SERVICE INFO – INA 0097

Sprememba jermenic na nekaterih napenjalnih ročicah v vzporednem pogonu

Modeli:	Audi, Ford, Renault Trucks, Seat, Škoda, VW
Katal. št.:	531 0614 30 534 0138 30 534 0145 10 534 0150 10 534 0176 10

Slika 1: Natančen prikaz valjev v dosednji izvedbi (levo) in novi izvedbi (desno)

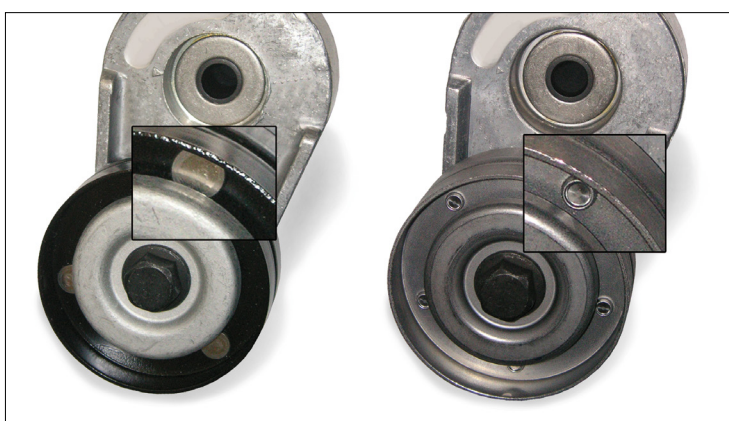
Kot je prikazano na sliki 1, je razlika med jermenicama v zunanji prevleki (prej črna, zdaj pa kovinsko siva) in v načinu vezave med dvema polovicama jermenice (prej kovičeno, sedaj speto).

V prehodni fazi je možna mešana zaloga obeh izvedb. Obe različici izpolnjujeta tehnične zahteve in ju je mogoče neomejeno uporabljati za vozila, navedena v katalogih.
